TIENE PRESENTE LOS ANTECEDENTES REMITIDOS POR ANGLO AMERICAN SUR S.A. Y ESTABLECE LAS CONDICIONES PARA EJECUTAR LAS MEDIDAS ADICIONALES DE CONTROL DE INFILTRACIONES EN EL MARCO DEL CONSIDERANDO 8.3.2.A) DE LA RCA N°3159/2007, EN RELACIÓN A LA OPERACIÓN DEL TRANQUE DE RELAVES “LAS TÓRTOLAS”.

RESOLUCIÓN EXENTA N°1729

SANTIAGO, 2 de agosto de 2021.

Figura 3. Datos de sulfato del reporte 2021 para el pozo PP5, promedio anual móvil de estos datos y el inicio del bombeo desde este pozo como medida de contención de la pluma de infiltración.

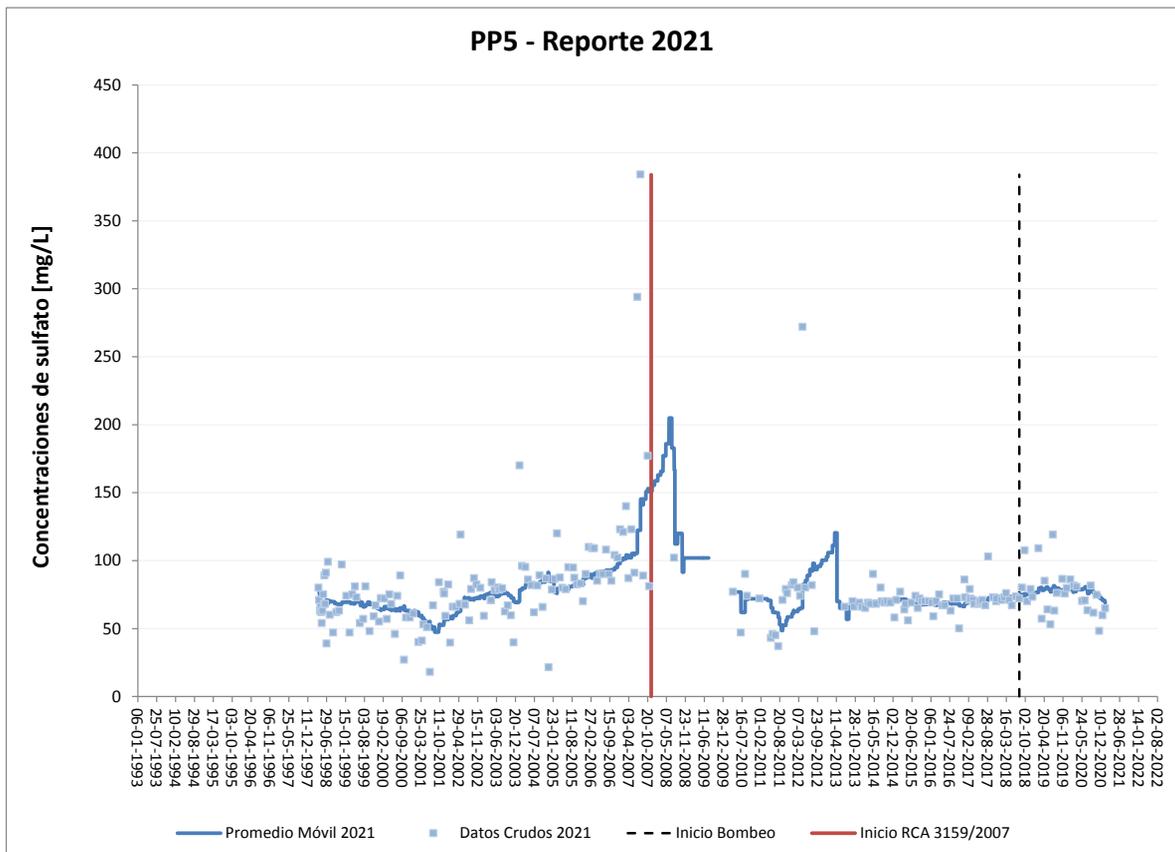
Figura 3 y en Anexo Digital Gráfico 7 2021). No obstante en el pozo PP6 las concentraciones mostraron valores notoriamente altos en 19-05-2020 (1949 mg/L) y 20-10-2020 (2067 mg/L), situación que también se refleja en el promedio móvil calculado donde se observa un aumento de las concentraciones (Figura 4 y Gráfico 5 2021). Esto indicaría que el efecto del bombeo actual no estaría influyendo en este último pozo considerándose la posibilidad de que una parte de la pluma se esté desviando hacia el noroeste.

2. No se identifican aumentos sostenido en el tiempo en las concentraciones de sulfato del pozo PP5 atribuibles a la infiltración del muro principal sobre los 200 mg/l. Un aumento sostenido en este caso se verificaría cuando al aplicar una regresión lineal sobre el promedio móvil del último año monitoreado (12 meses) este presenta una pendiente positiva.

Figura 5. Datos de sulfato del reporte 2021 para los pozos PME2L y PME2, promedio anual móvil de estos datos y el ajuste al promedio móvil de cada pozo.

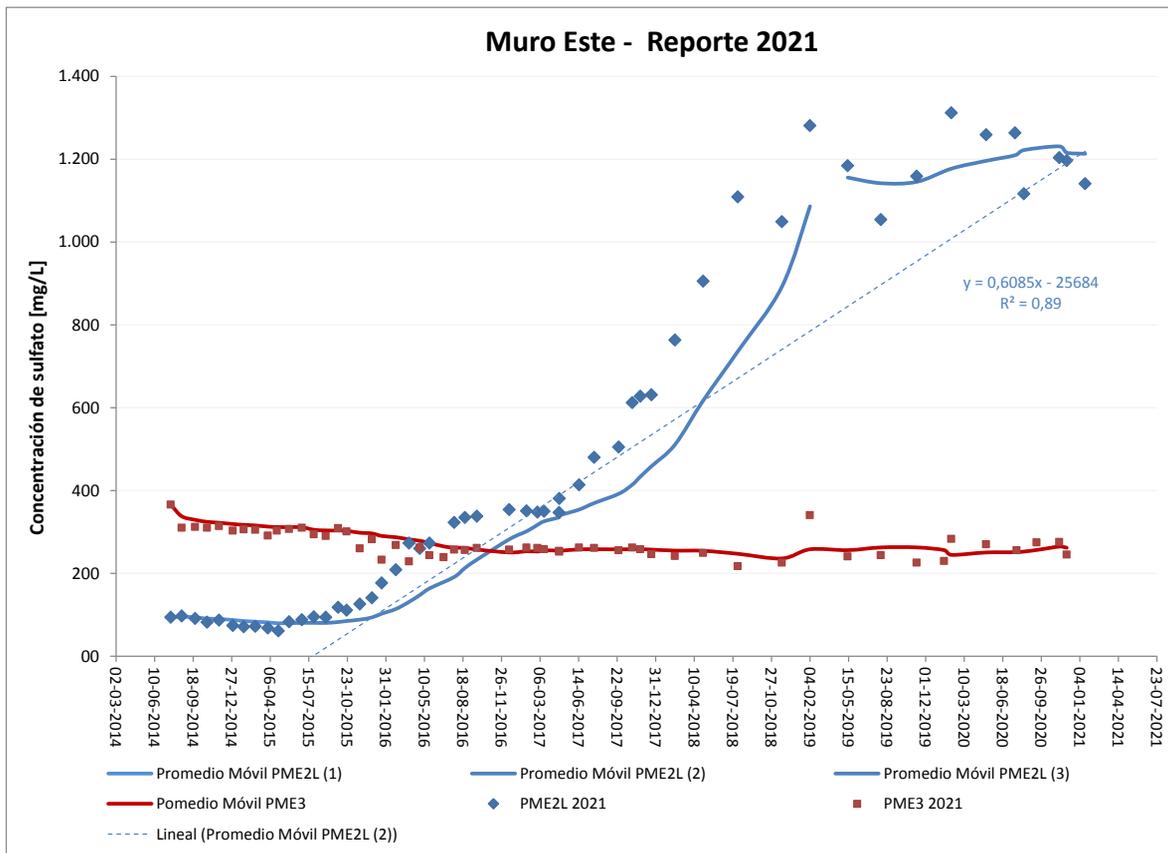
- Las concentraciones de sulfato en el pozo PME3 no deben superar no deben superar el percentil 90 de los datos de sulfato entre 22-07-2014, inicio del monitoreo y 01-12-2020 fecha de último monitoreo (Pestaña PMPME3).

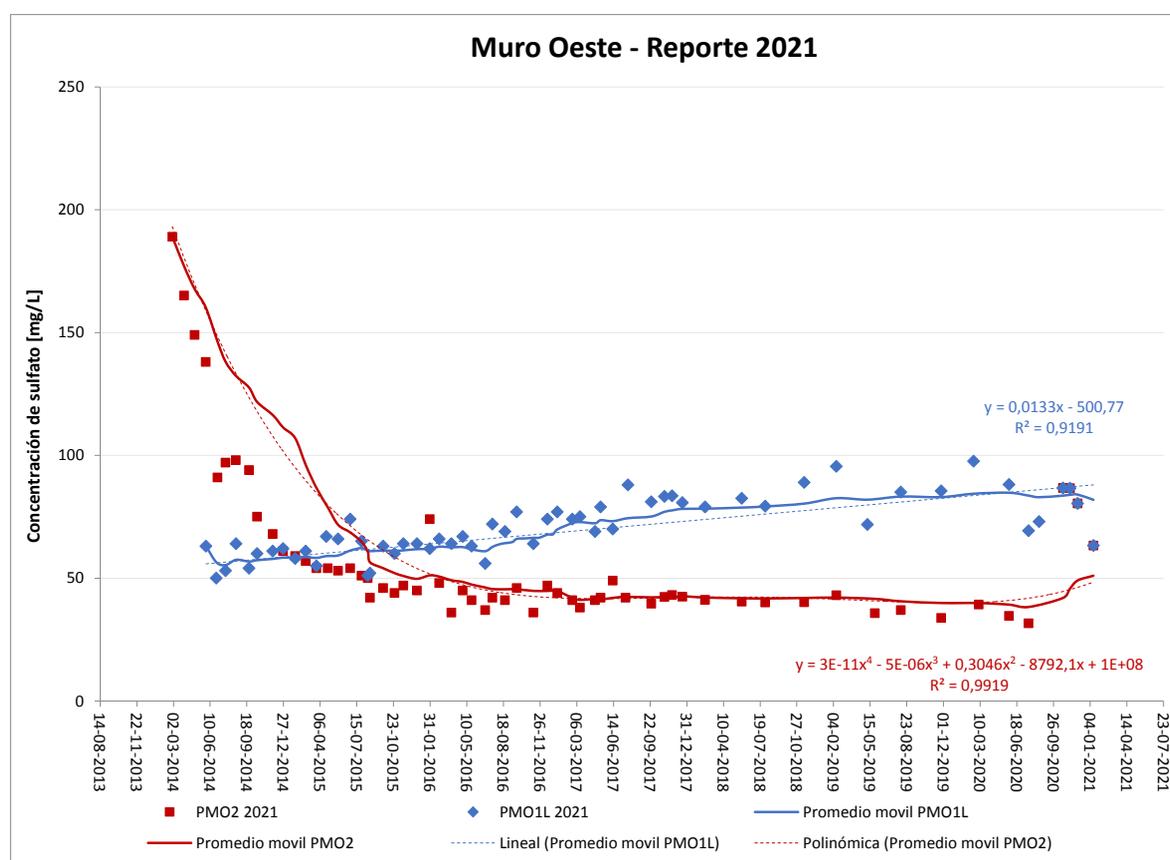
Los datos de sulfato registrados en el muro oeste indican que las concentraciones en el pozo PMO1L aumentan a una tasa $0,0133 \text{ mg/L} \cdot \text{día}$ ($R^2 = 0,9191$) (Figura 6 y en Anexo Digital Gráfico 2) mientras que en la estación PMO2 se observa un comportamiento más bien polinómico de cuarto orden con una estabilización de las concentraciones desde 29-03-2016 a la última fecha de muestreo en 13-01-2021 (Figura 6 y en Anexo Digital Gráfico 2). Este servicio identificaría un efecto de infiltraciones en el pozo PMO1L, que podría relacionarse con los afloramientos laterales del muro oeste identificados en el ORD. SERNAGEOMIN N°2901/2019 y ORD DGA N°37/2019. No obstante, al observarse un leve aumento de sulfato en el pozo PMO1L, que no se observa en PMO2, podría discutirse la posibilidad que la pluma este desplazándose en dirección noreste de este último pozo. Esto indicaría que la medida adicional a implementar por el titular (pozos de extracción) podría evitar la llegada de la pluma a PMO2.
